TEMPIO ISRAELITICO

TORINO

MANIFESTO

CALCOLO DELLA SPESA

Tav. II.

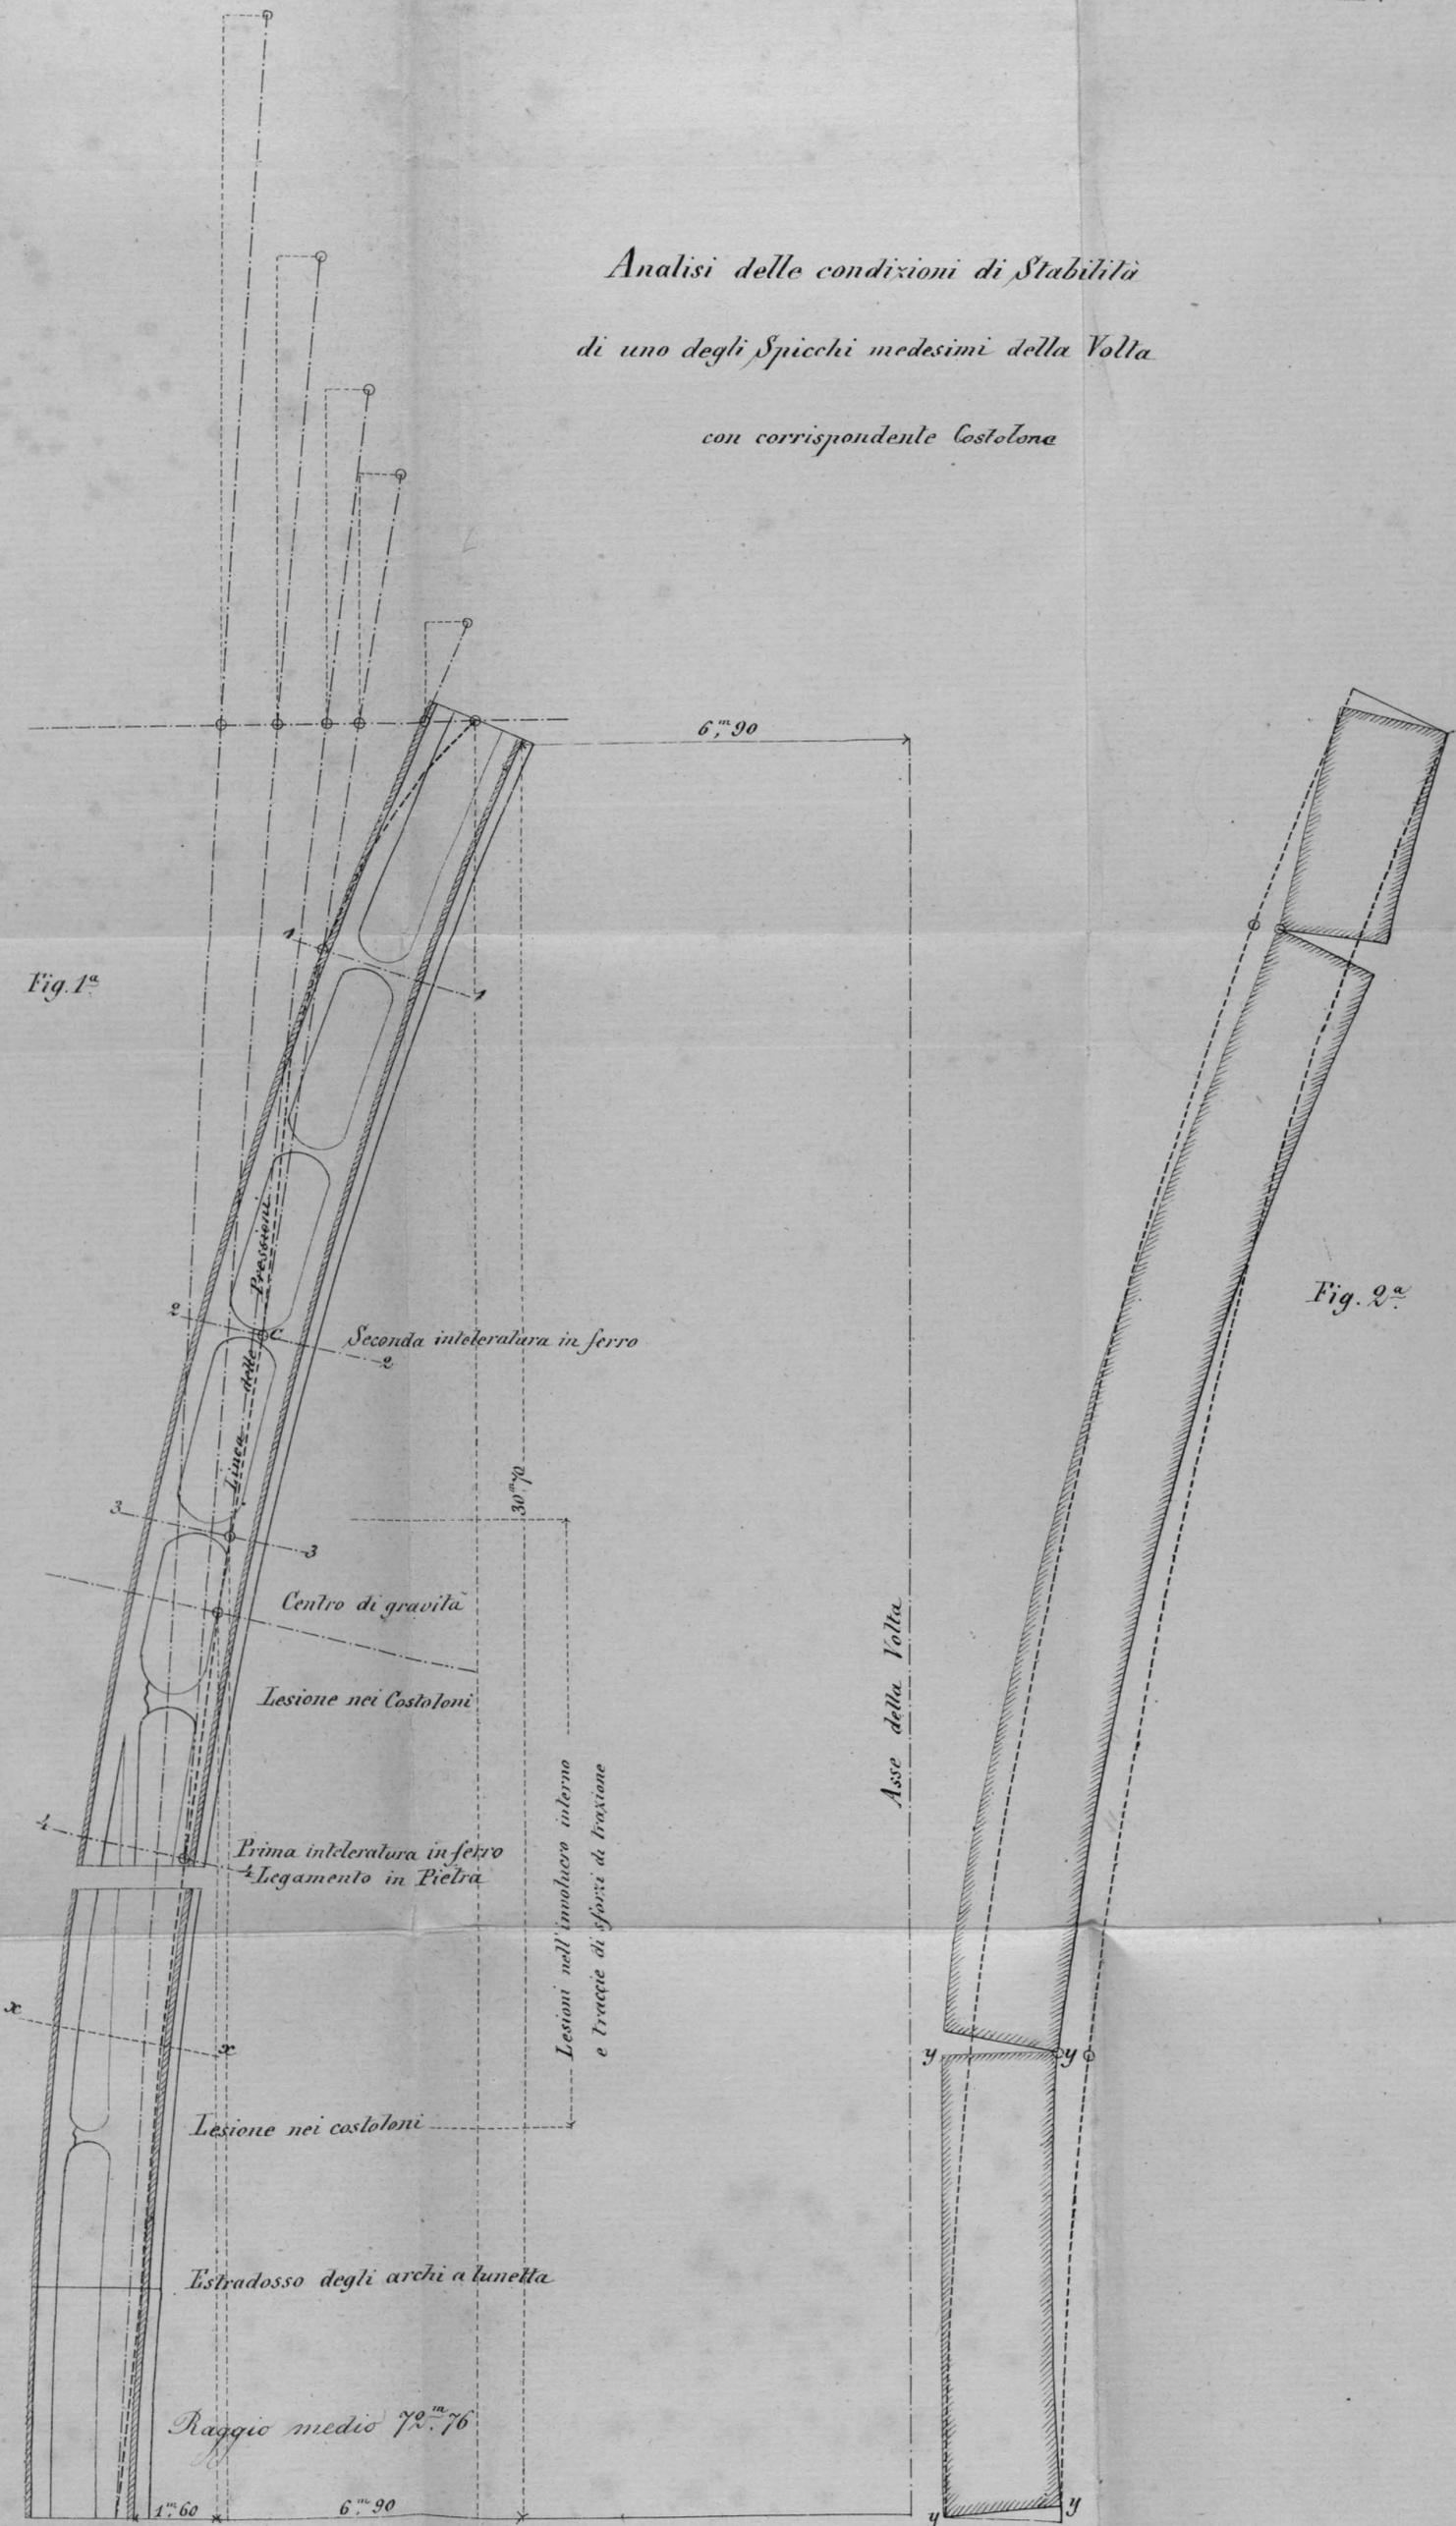
tera *a*, e fino al disopra degli archetti *h h*, si riscontrano delle fessure *r r*, tavola 2^a, assai prominenti e passanti dall'estradosso dell'involucro medesimo.

Tali fenditure si dirigono in senso quasi verticale e si riscontrano limitatamente verso gli angoli della vòlta nel penultimo ed ultimo spicchio di ciascuna come è indicato nella pianta della vòlta tavola 2^a. Talune di esse sono aperte fin di tre millimetri presentando un carattere d'una certa gravità.

Tale doppia inteleratura è tracciata in pianta nella figura della tavola 2^a e la loro posizione ortografica nella vòlta, è indicata nella figura 1^a, tavola 3^a.

Gli sforzi massimi dovuti alla spinta orizzontale agendo, come fu osservato sulle parti intermedie *r r r r*, tavola 2^a, di ciascun quarto di vòlta, si comprende che i punti *c c c c* e *c' c' c' c'* vengono spinti orizzontalmente all'infuori con maggiore intensità d'azione che non i punti *o' o'* collocati sulle diagonali. Tale disuguaglianza di sforzo, che non esisterebbe se la vòlta fosse a pianta circolare, dipende appunto dalla natura geometrica della medesima. Ora, stante la grande obliquità dei tiranti *o' c'* ed *o c* si comprende che la componente dello sforzo totale, agente secondo la loro direzione, non può essere che molto piccola in paragone alla componente normale che tende a produrre lo spostamento verso l'esterno.
